改善箇所説明図②

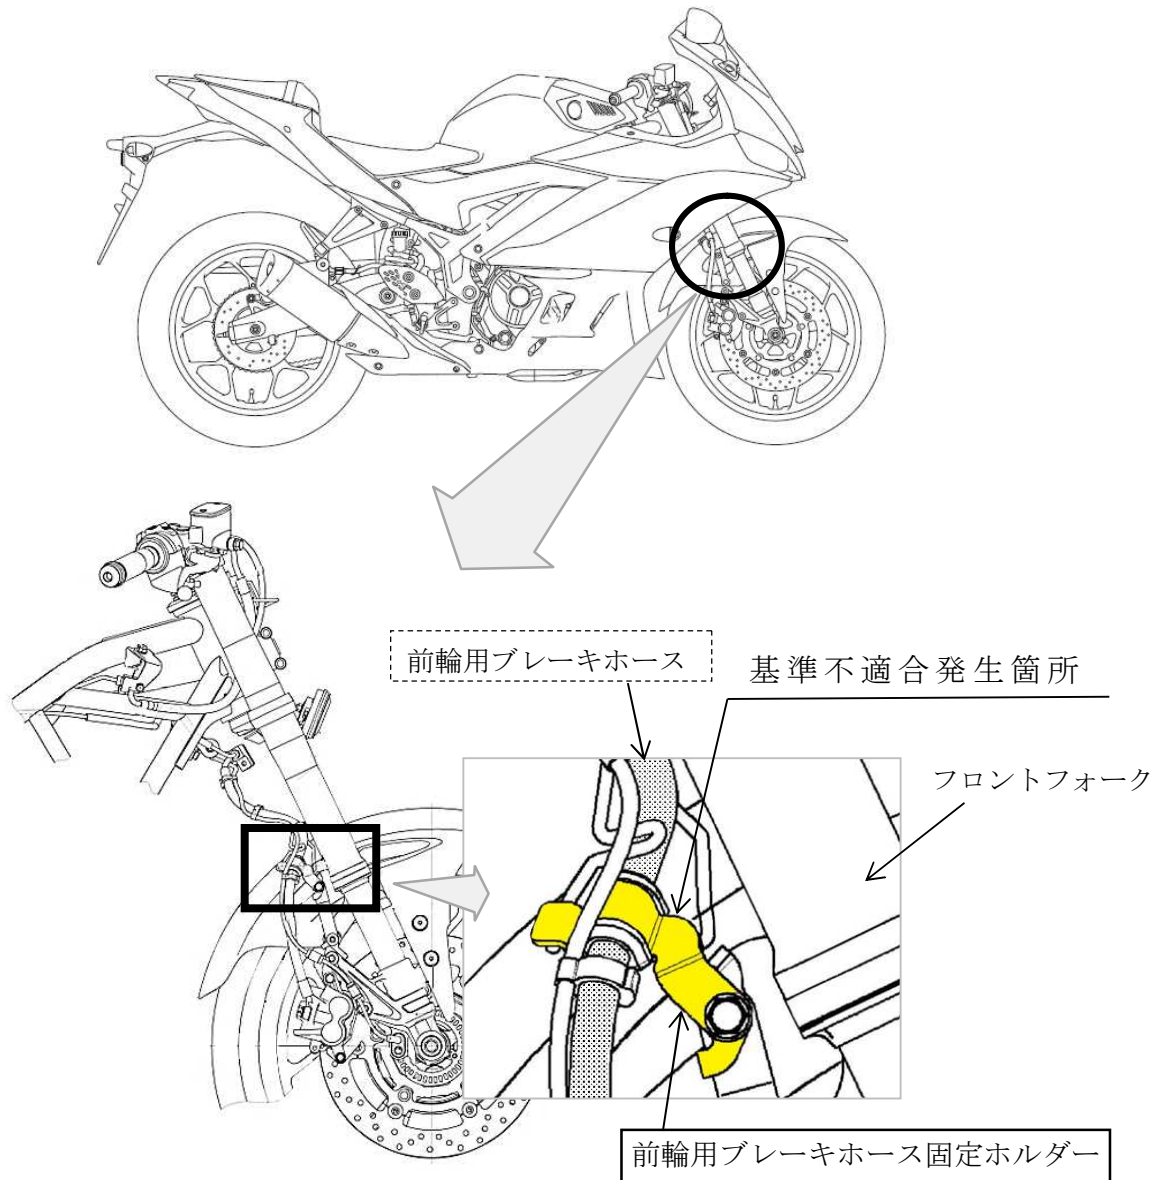
前輪用ブレーキホースを固定するホルダーにおいて、当該ホルダーの曲げ加工が不適切なため、正しい状態で取り付けられていないものがある。そのため、走行振動等により当該ホルダーが外れ、そのままの状態で使用を続けると、ブレーキホースがフロントフォークに接触して当該ホースが損傷し、最悪の場合、ブレーキ液が漏れ、制動力が低下するおそれがある。

改善の内容：全車両、当該ホルダーを良品に交換する。なお、当該ブレーキホースを点検し、損傷が認められるものは新品に交換する。

識別：車両左側のエンジンマウントボルト付近に白ペイントを塗布する。
